改动：

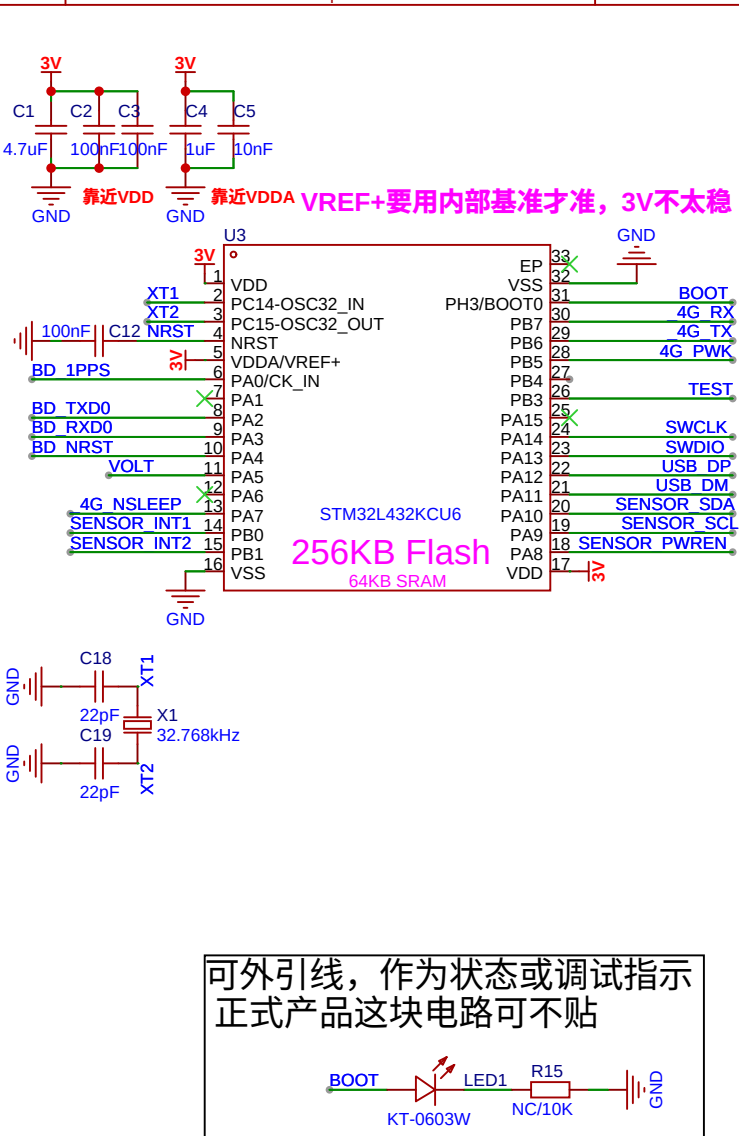
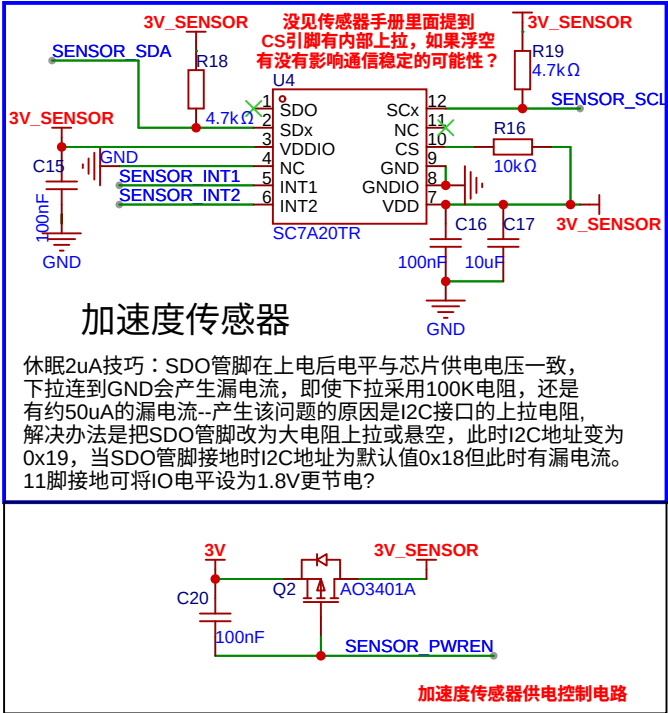
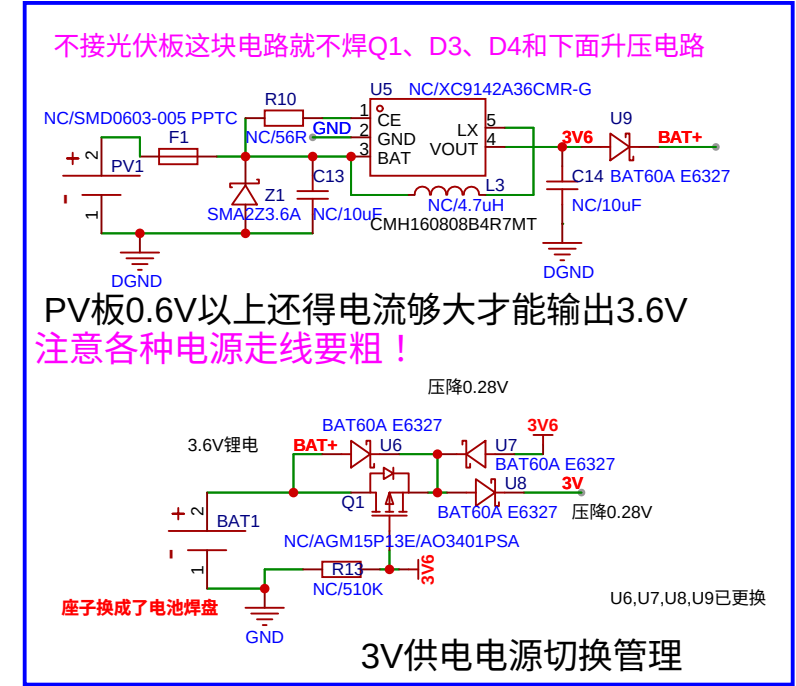
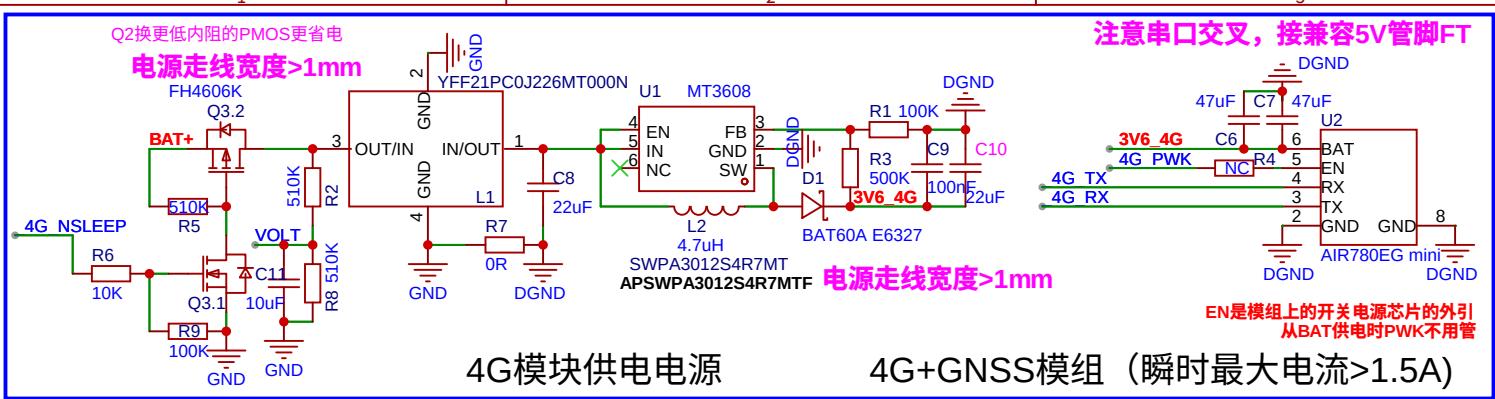
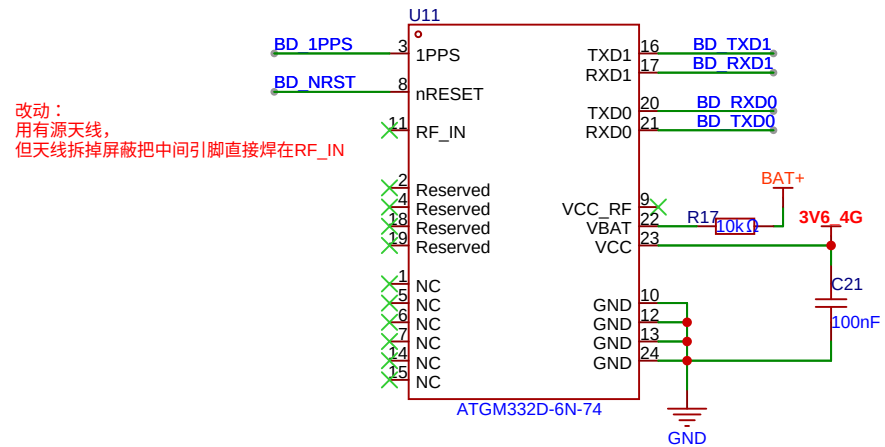
注意PV、BAT、LED2的位置摆放哪一面

量产记得加泪滴

- 1.增加北斗模块，原本用于调试的串口接到这个模块上，供电考虑和4G模块共用（√）
- 2.SC7A20加速度传感器接口片选直接上拉，这个引脚经过测试没有太大作用（√）
- 3.引出MCU的USB接口用于批量下载、调试等（原本用于调试的串口被占用了）
- 4.加速度传感器供电控制电路中的R14上拉电阻可以删掉（√）
- 5.4G模块串口上的两个二极管可以考虑删除，因为串口本身兼容5V，样机直接短接二极管可以正常工作（√）
- 6.将SWD接口、USB接口、北斗升级接口、电池供电（测试用）、boot上拉全部统一到一个2*7 1.27mm排针上，使用一块1.27mm转2.54mm转接板连接，板上占地面积更小（约原有的一半），更方便量产和调试

- 1：GND 3：VBAT——总供电接针，从多功能治具/排针转接板模拟电池供电进行测试
- 5-13：VDGCR——STLINK调试接口
- 2：BD_TX 4：BD_RX 6：GND——北斗升级（预留）接口，以及和USB共地
- 8：USB_DP 10：USB_DM——MCU的USB调试/下载接口
- 12：BOOT 14：TEST——BOOT控制MCU进入USB-DFU模式，直接使用USB下载
- TEST引脚右软件在启动时采样高低电平并选择进入测试模式

可以考虑使用双塑排针安装4G模块，一次性解决器件面排针太突出，模块需要垫高的问题
